VYSVĚTLENÍ ZADÁVACÍ DOKUMENTACE Č. VII

Název veřejné zakázky: Revitalizace zimního stadionu v Třebíči
Evidenční číslo ve VVZ: Z2022-031678
Evidenční číslo zadavatele: 22030033
Druh veřejné zakázky: Stavební práce
Režim veřejné zakázky: Nadlimitní režim
Druh zadávacího řízení: Otevřené řízení
Název zadavatele: Město Třebíč
Sídlo zadavatele: Karlovo nám. 104/55, 674 01 Třebíč
IČO zadavatele: 00290629
Právní forma zadavatele: 801 - obec nebo městská část hlavního města Prahy
Zastoupení zadavatele: Miloš Hrůza, místostarosta, pověřený na základě usnesení zastupitelstva města č. 9/6/ZM/2018 ze dne 20.11.2018
Adresa profilu zadavatele: <https://zakazky.trebic.cz/>

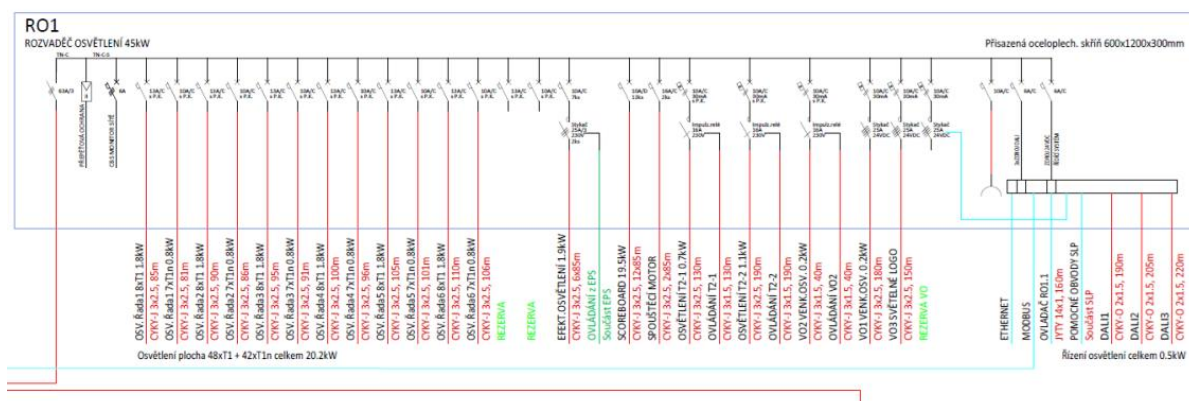
V zadávací dokumentaci, konkrétně v soupisu prací pro část D.01.04f Technika prostředí staveb – silnoproudá elektrotechnika, dle názoru dodavatele, schází položka pro ocenění systému DALI pro řízení osvětlení.

Konkrétně schází následující položky:

- HW komponenty v rozvaděči
- externí ovladače, místní ovladače
- dotykové ovládací panely
- SW práce
- Náklady na zkoušení

Dodavatel si touto cestou dovoluje požádat zadavatele o doplnění soupisu prací o systém DALI, pro řízení osvětlení s přesnou specifikací rozsahu dodávaných komponent.

Prvky systému DALI jsou součástí rozvaděče RO1 viz přehledové schéma napájení.

Součástí rozvaděče RO1 mimo jiné jsou:

- Zdroj pro řídicí systém
- Zdroj pro DALI 3x
- Řídicí jednotka pro 3x DALI, komunikace ethernet, komunikace se SLP (detekce rolby a otevření vrat v mantinelech)
- Řídicí jednotka pro VO, 3x releový výstup pro spínání okruhů VO1,2,3
- Řídicí jednotka s komunikací modbus pro vyčítání podružných elektroměrů v RH
- Ovládací skříň s tlačítky RO1.1
- SW pro nastavení a ovládání osvětlení ledové plochy, který poběží na PC na Velíně (PC je dodávkou MaR)
